六ヶ所再処理施設における
新規制基準に対する適合性

安全審査 整理資料

第2低レベル廃棄物貯蔵系の最大保管廃棄能力変更

第1図 保管廃棄能力の変更前の貯蔵イメージ

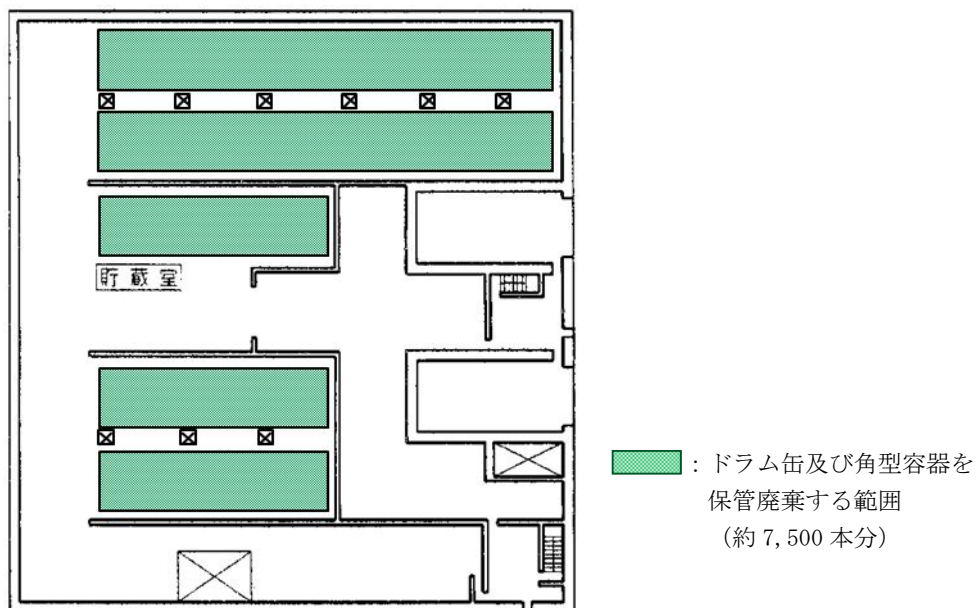
第1貯蔵系は、計画段階において約7,500本分に相当するドラム缶および角型容器を保管廃棄することとしており、第1図の緑色の範囲である。

第2図 保管廃棄能力の変更後の貯蔵イメージ

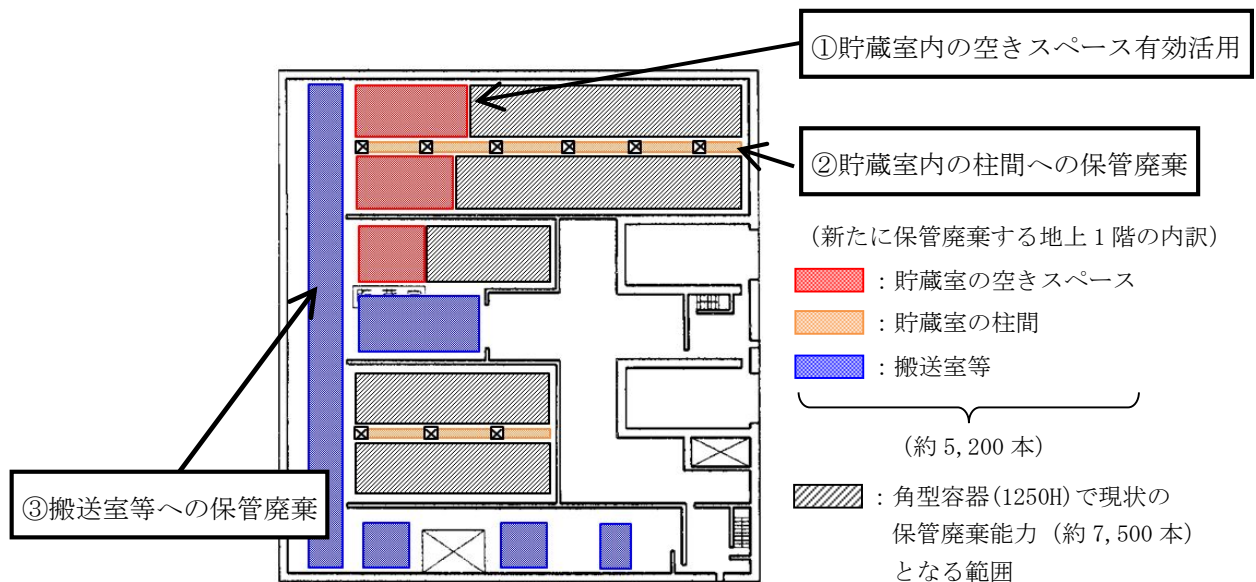
第1貯蔵系に保管廃棄する容器を、角型容器に統一することにより、既許可である約7,500本分となる範囲は第2図の灰色となり、赤色の範囲が空きスペースとなるため、更に約1,900本に相当する角型容器を保管廃棄できる。

また、貯蔵室内の空きスペースである柱間(橙色の範囲)に角型容器を保管することにより、更に約800本に相当する角型容器を保管廃棄できる。

また、貯蔵室(灰色+赤色+橙色の範囲)へ保管廃棄後は、フォークリフトの搬送路である搬送室及び廊下(青色の範囲、以下「搬送室等」という。)は必要ないため、新たに約2,500本に相当する角型容器を保管廃棄できる。

なお、搬送室等へ貯蔵後に貯蔵室内の角型容器を取り出す等の措置が必要となった場合においても、角型容器の移動に支障のないことを確認している。(詳細は補足説明資料4に示す)。

以上より、貯蔵室内の空きスペース、柱間や搬送室等への保管廃棄により、最大保管廃棄能力を約 50,000 本（第 1 貯蔵系：約 7,500 本，第 2 貯蔵系：約 42,500 本）から約 55,200 本（第 1 貯蔵系：約 12,700 本，第 2 貯蔵系：約 42,500 本）に変更する。なお、変更にあたり貯蔵の積み付け段数（最大 3 段）に変更はない。

第 3 図 ドラム缶と角型容器の占有容積のイメージ

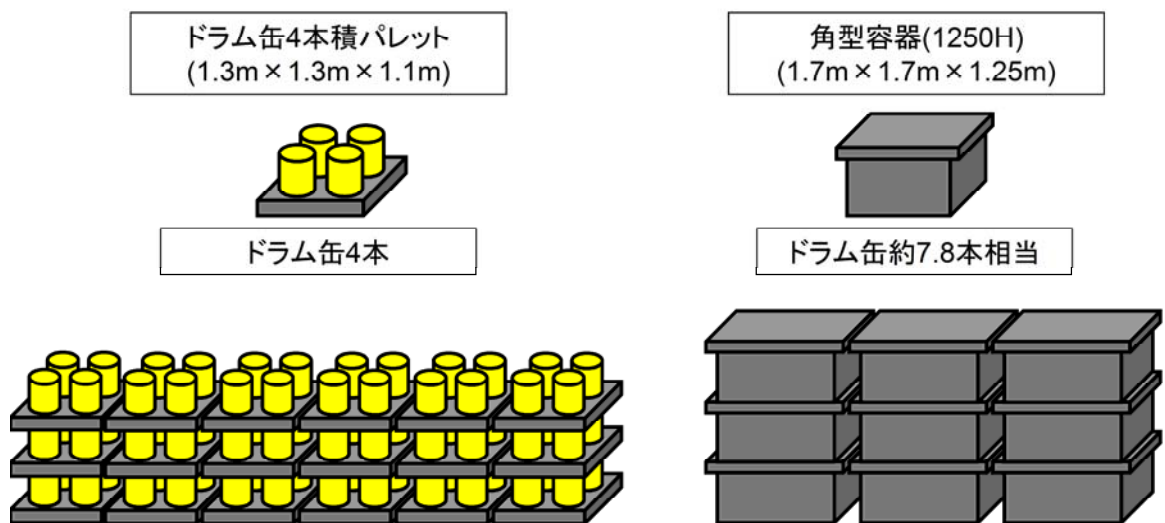
※：第 3 図に示すとおり、ドラム缶 4 本積のパレットと比べ、角型容器の底面積は 1.7 倍となるが、容積は約 2 倍となることから、スペースの有効活用を図ることができる。
